**Avis de la Mission Régionale d'Autorité environnementale
de Bourgogne-Franche-Comté
sur les projets de parcs agrivoltaïques de « Beaumont » et
« Matonge » sur le territoire de la commune de Saint-Gratien-
Savigny (58)**

N °BFC-2024-4622

MEMOIRE EN REPONSES AUX QUESTIONS DE LA MRAE DE L'AVIS DU 17 JANVIER 2025

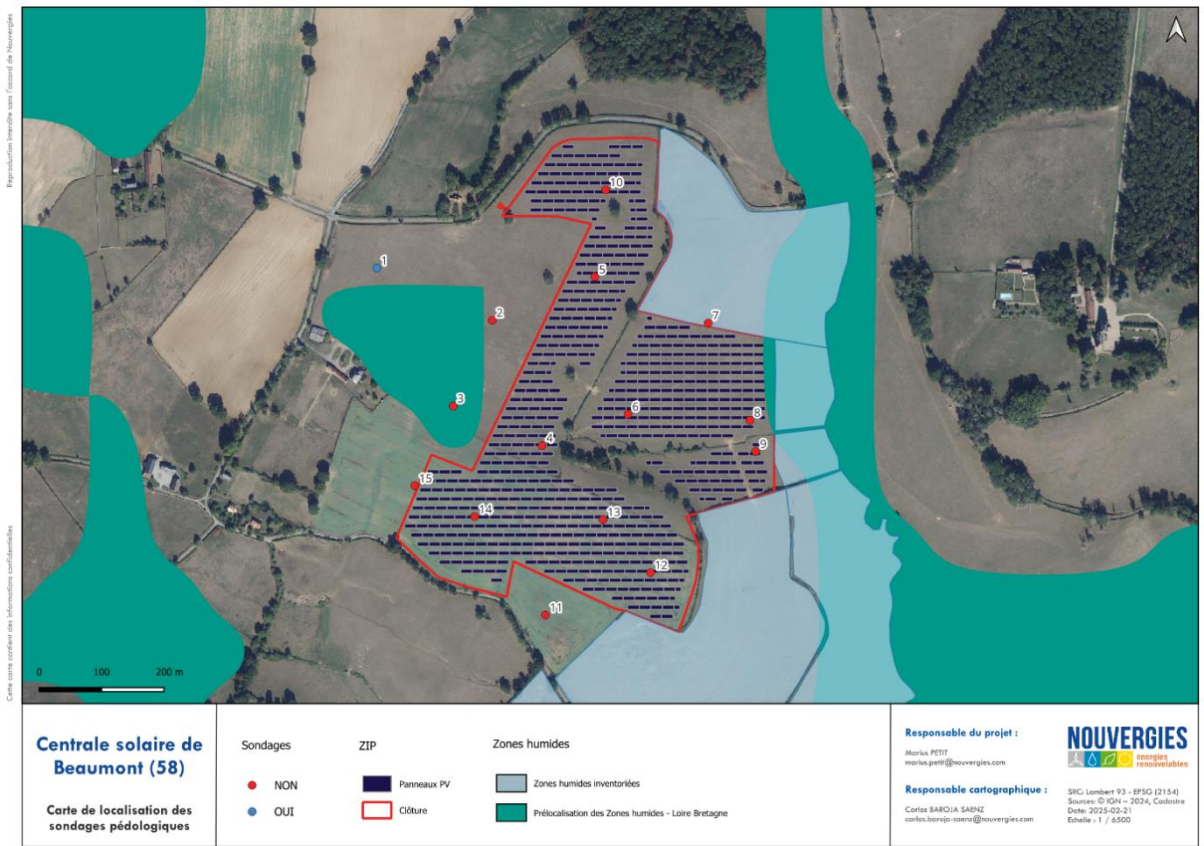
Avis : La MRAe recommande de compléter les inventaires naturalistes sur les deux zones d'implantation potentielles en détaillant les protocoles d'inventaire [...] afin de pouvoir statuer sur son caractère humide et de proposer les mesures ERC complémentaires suite à ce nouveau contexte environnemental.

La première délimitation des zones humides s'était faite sur le critère végétatif et sur les cartographies Régionales du SDAGE. Des sondages ont ensuite été réalisés pour définir la frontière entre zone humide et non humide au centre de la zone d'étude. Une deuxième étude est nécessaire pour définir le caractère humide de la zone d'implantation au nord-ouest.

Sur ces 15 sondages, un seul est considéré comme humide sur critère pédologique selon la classification des sols de l'arrêté du 1er octobre 2009. Ce point 1 correspond à une zone évitée, non située dans l'emprise du parc. Les autres sondages sont considérés comme non-humide. Aucune mesure d'évitement supplémentaire n'est à faire.

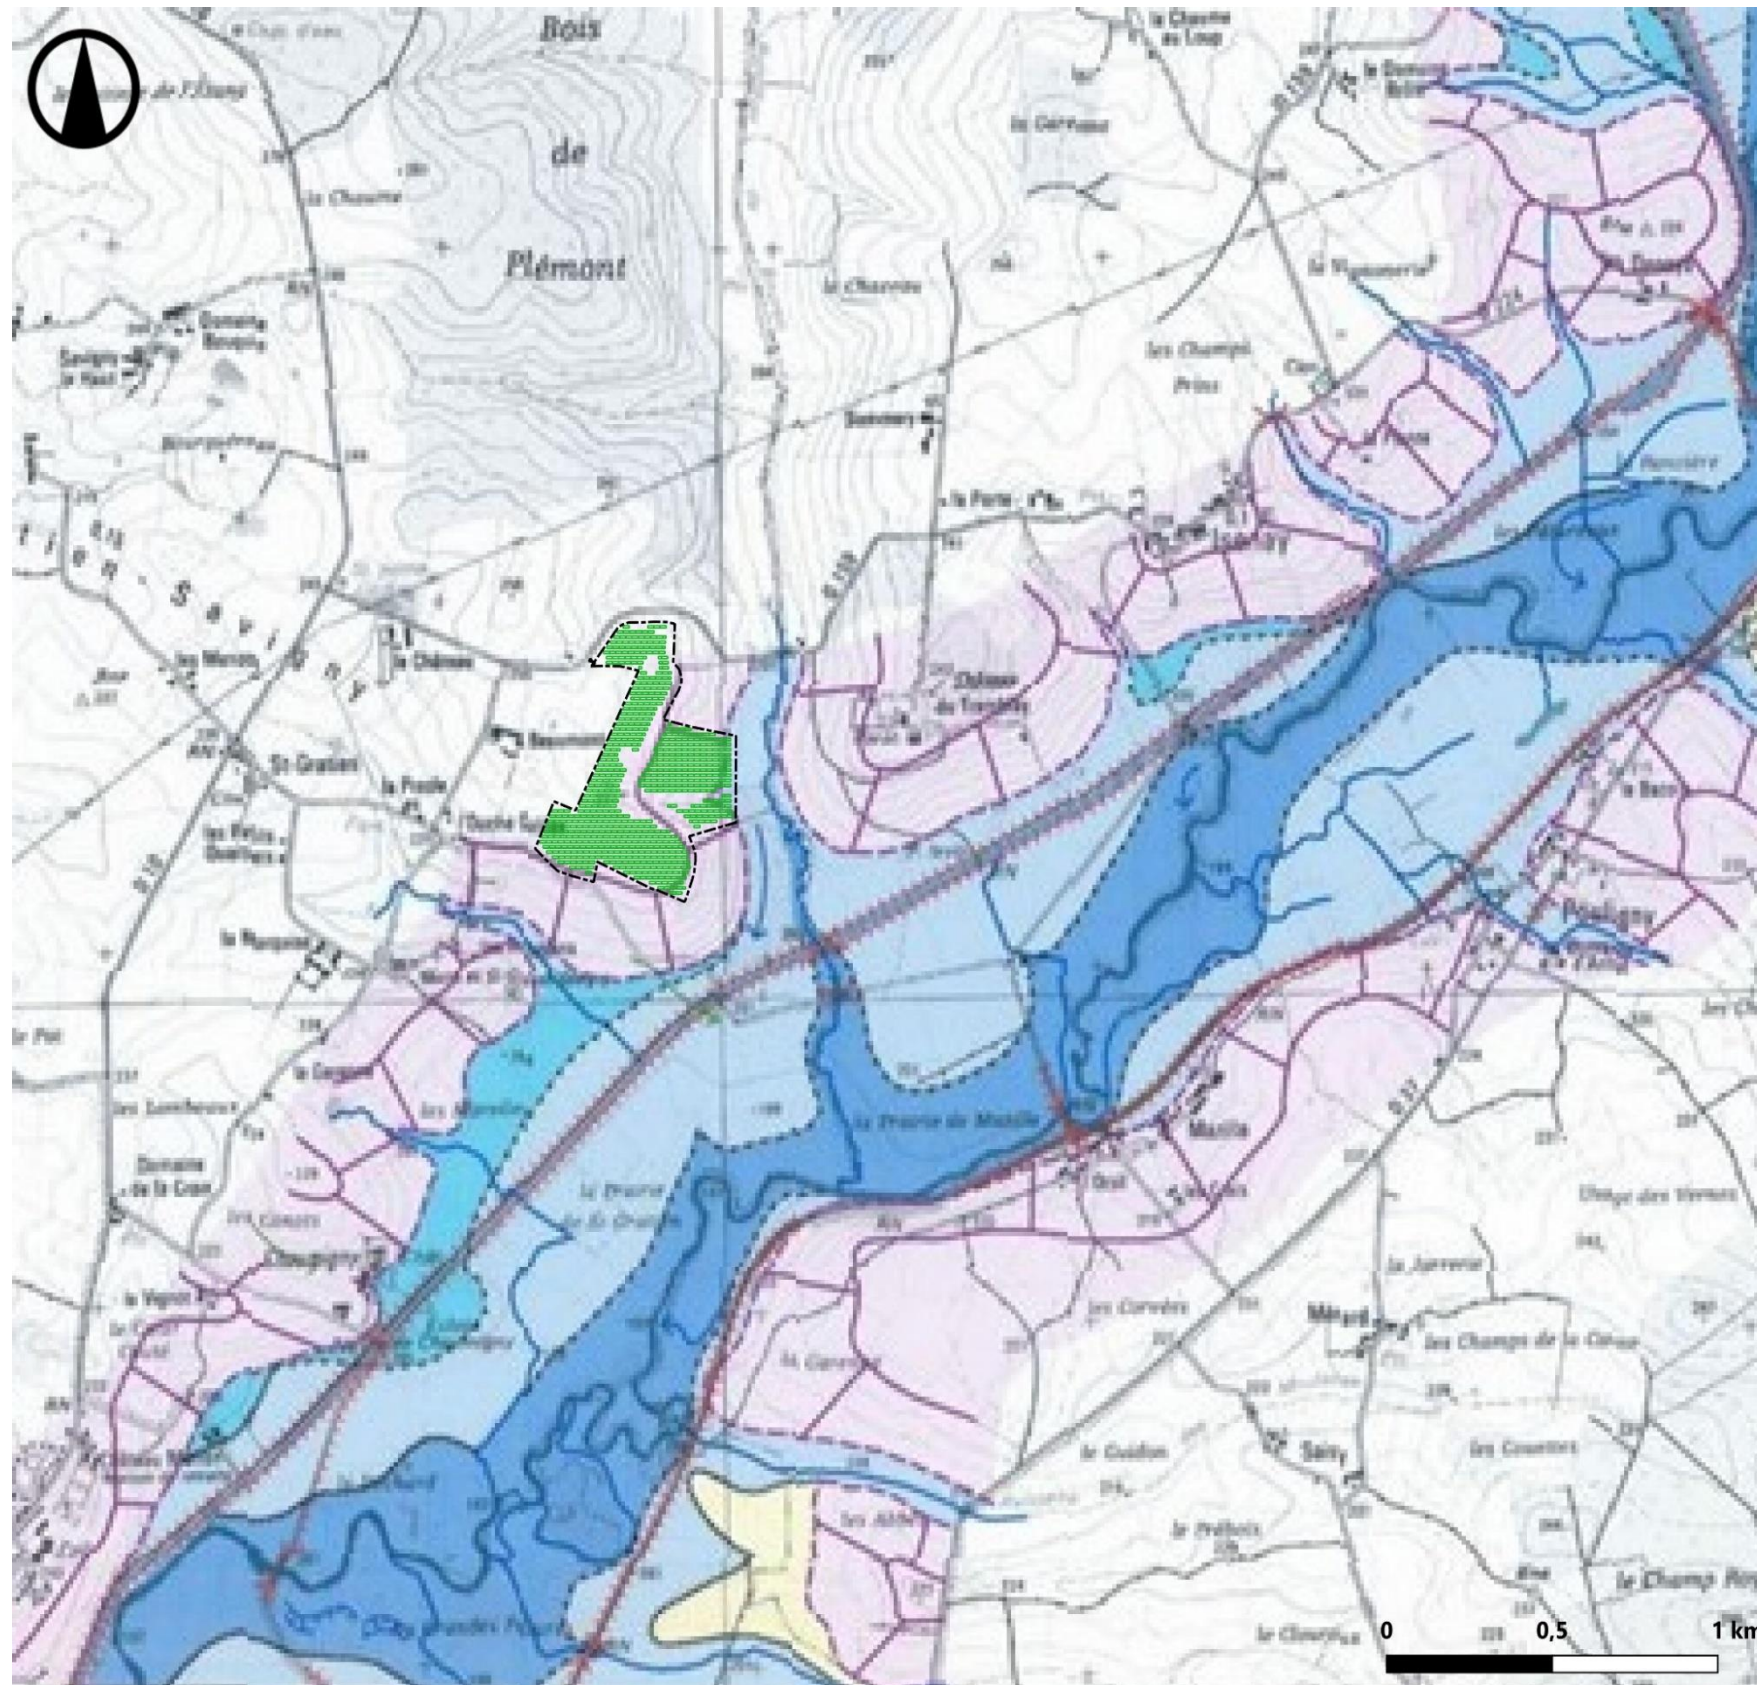
Avis : La MRAe recommande que le dossier relatif au projet de parc photovoltaïque de Beaumont soit complété en proposant d'éviter la zone inondable sinon de démontrer la résilience et la transparence des structures en cas de crue.

L'Atlas des Zones Inondables de la Nièvre (58) place l'implantation finale des panneaux du parc de Beaumont en dehors des lits mineur, majeur et majeur exceptionnel de l'Aron. Le zonage rose clair au sein duquel se trouve le projet représente un atterrissement, c'est-à-dire un « dépôt de terre, de limon, de sable, de gravier, que le cours d'eau accumule sur ses bords » (Définition du CNRTL).

L'étude pédologique disponible en annexe justifie par ailleurs le fait que les sols où le projet sera implanté « ne présentent pas de profil caractéristique de zone humide selon la classification des sols de l'arrêté du 1er octobre 2009. »

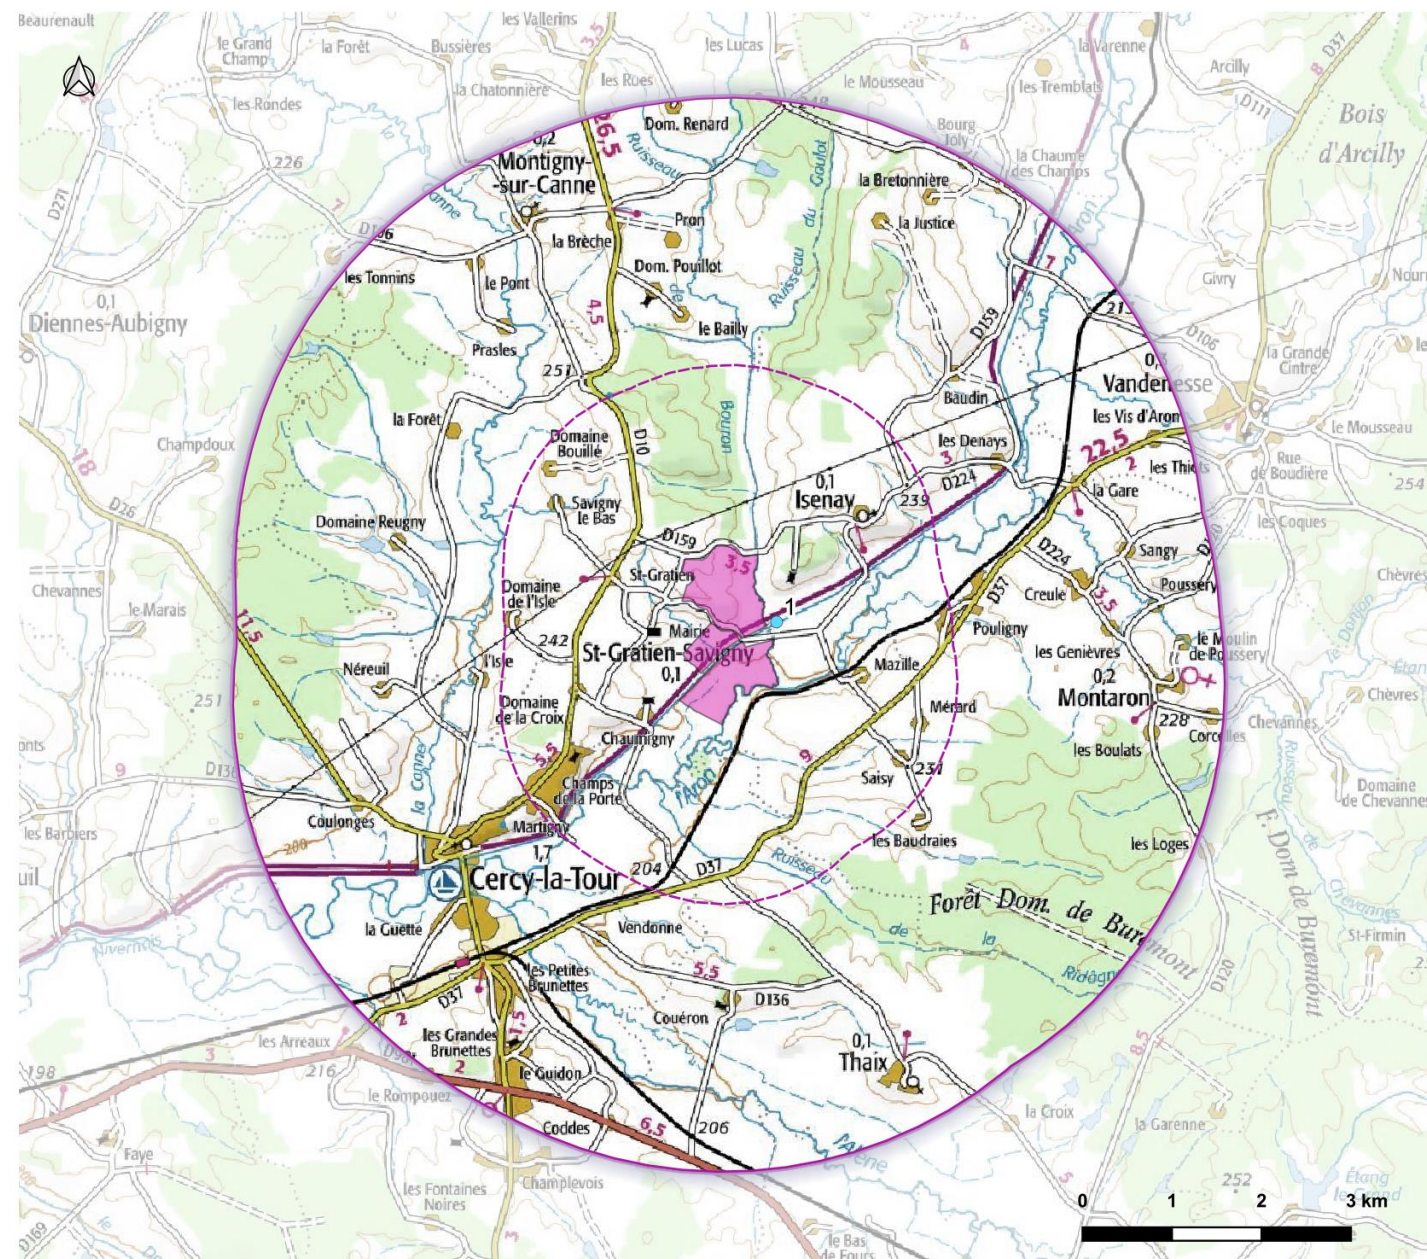
Avis : La MRAe recommande d'effectuer des coupes topographiques et des photomontages supplémentaires afin de justifier clairement de l'absence d'impacts visuels du projet vis-à-vis des habitations, des routes et des circuits touristiques.

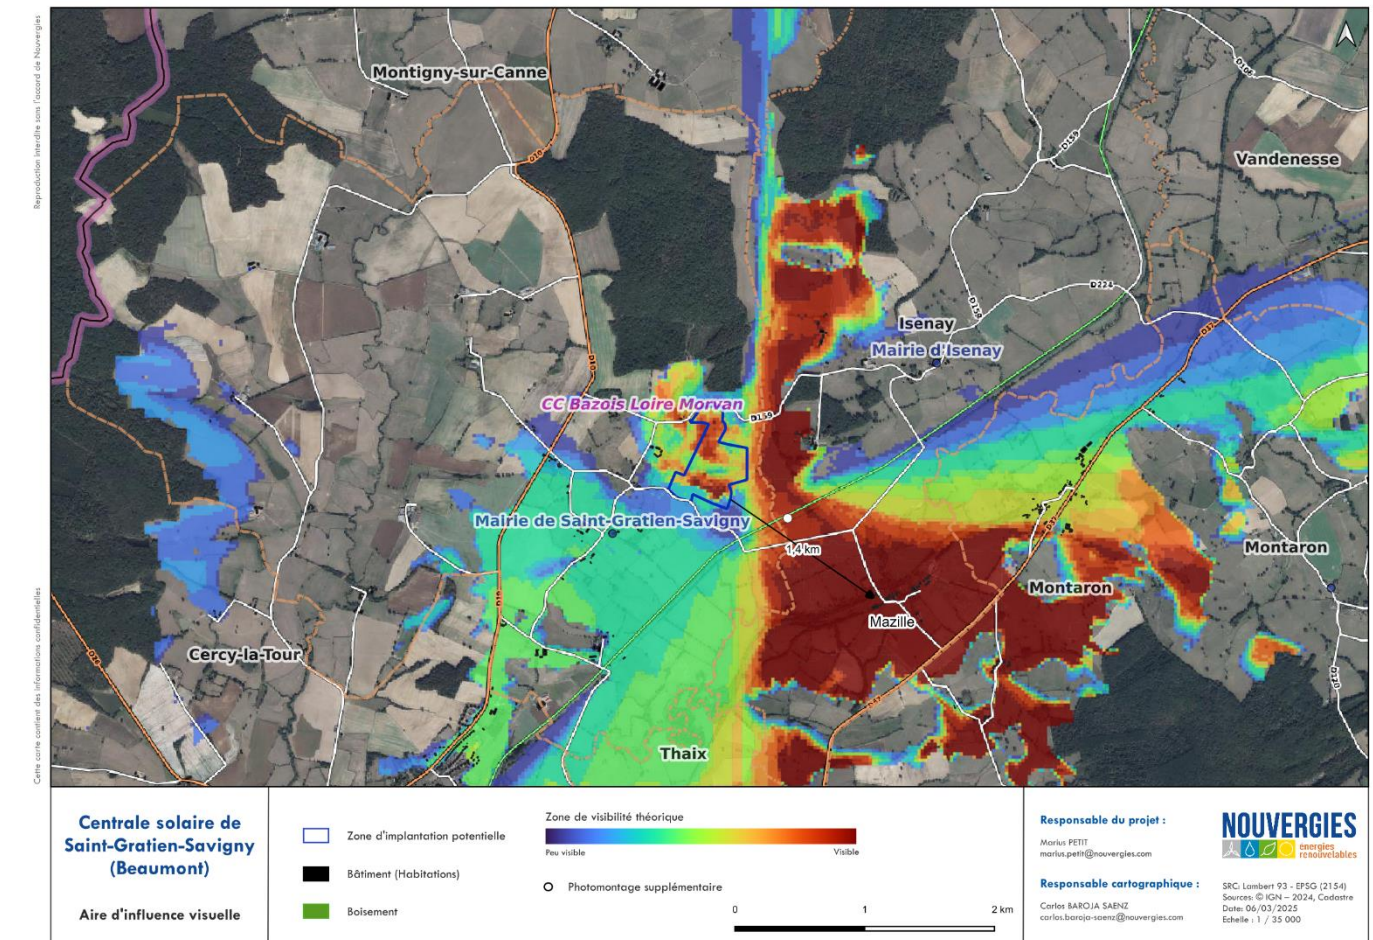
Avis : La MRAe recommande de compléter les deux dossiers par une carte présentant l'aire d'influence visuelle de chacun des parcs et la justification des prises de vue à partir de cette carte et de la superposition avec des lieux d'intérêt fréquentés.

La centrale de Beaumont offre des points de vue sur la vallée au Sud, sur la commune de Montaron. Cette affirmation est confirmée par la carte de visibilité théorique, qui se calcule par rapport aux pentes, mais sans prendre en compte les zones arborées et les haies qui sont très présentes dans la ZIP, mais aussi entre la ZIP et la vallée, l'impact réel est plus réduit. Des points de vue sont visibles depuis le château d'Isenay, qui est un enjeu qui a été pris en compte dans l'étude paysagère. De plus, le chatelain a été rencontré et soutient le projet. L'autre zone visible est sur la commune de Montaron et le lieudit Mazille situé à 1.4 km du parc. Un point de vue ainsi qu'un photomontage supplémentaire a été réalisé depuis le canal du nivernais, ils sont disponibles à l'avis au-dessus.
